**Относно:** Постъпило запитване (вх. № 26-150/26.02.2010 г.) във връзка с обявена открита процедура за възлагане на малка обществена поръчка с предмет „РЕМОНТ СГРАДА НА ДЕТСКА ЯСЛА „ЗОРА“, ГР. ГАБРОВО”, финансирана по проект: BG0020 „Общност, ориентирана към подобряване на грижата за деца в община Габрово”, по реда на чл.1, ал. 2, т.1 от НВМОП.

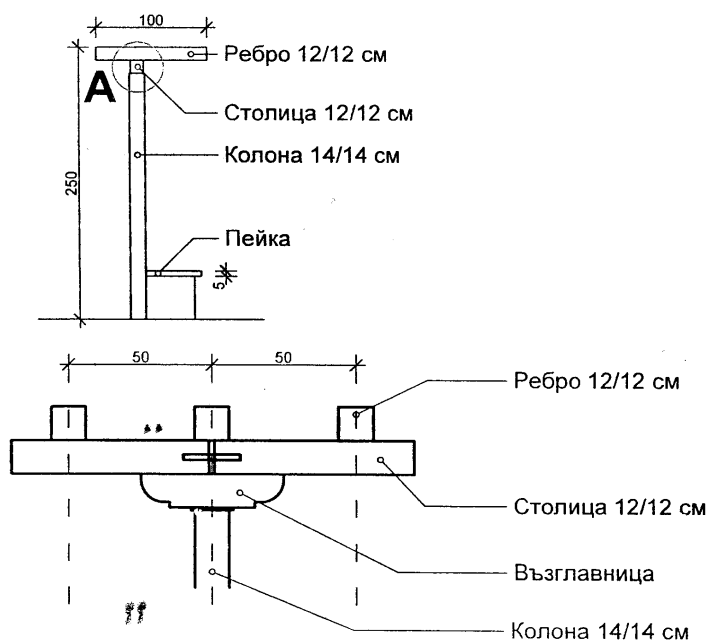
2. От т. 8 „Направа пясъчници с дървени седалки и доставка пясък 2,5/2,5” – 6 м3.

Моля уточнете броя на пясъчниците и видовете работи включени в количеството.

4. Едностраниен сенник с ниски пейки - ако е възможно да се дадат размери и описание, както и материалите, от които трябва да е изработен /ако е възможно визуализация под формата на проект или снимка/.

2. Броят на пясъчниците е 6, изпълнени по приложения детайл:

4. До 4 броя пясъчници се монтира сенник с пейка, съгласно приложените детайли:
